改善箇所説明図

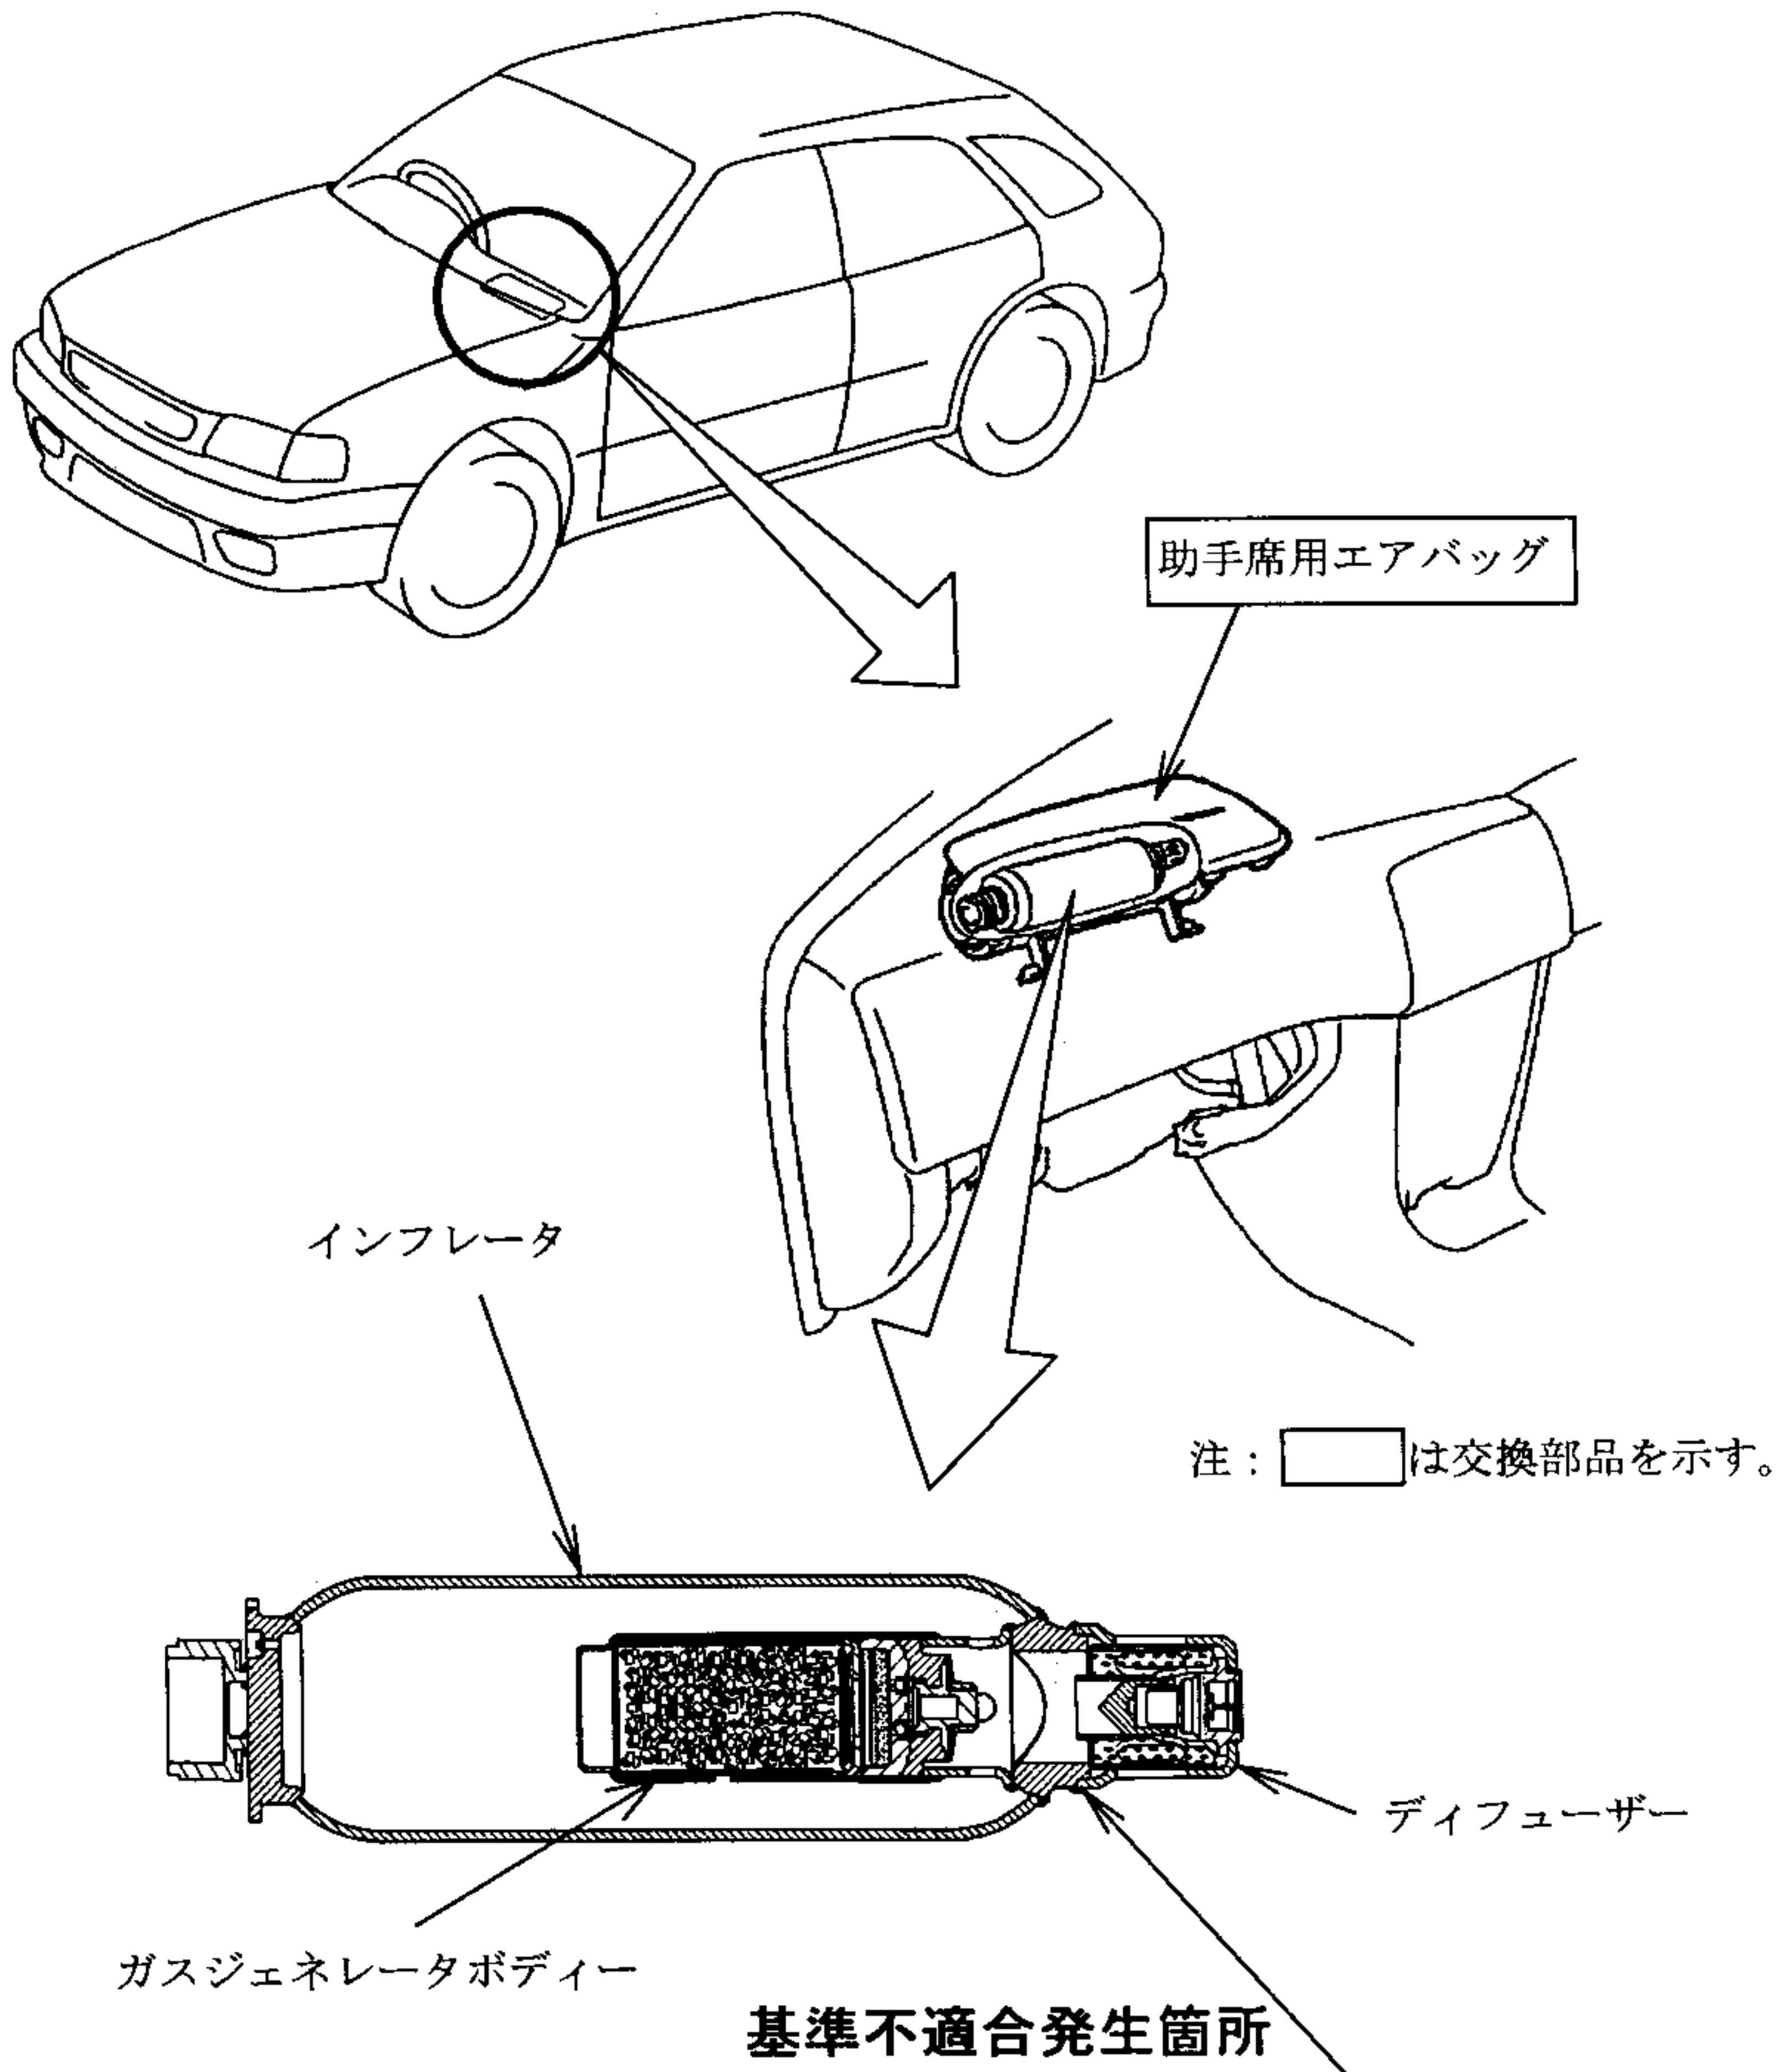
助手席用エアバッグにおいて、インフレーター（膨張装置）内のディフューザー（放散装置）とガスジェネレータボディー（ガス発生器）の接合部の溶接が不適切なものがあるため、エアバッグが作動した際、当該接合部が剥がれてディフューザーが外れ、膨張ガスをバッグに供給できずに当該エアバッグが展開せず、前面衝突時に乗員に過度の傷害を与えるおそれがある。

全車両、助手席用エアバッグ装置を良品と交換する。

識別：改善済車両には車台番号打刻位置横に黄色ペイントを塗布する。
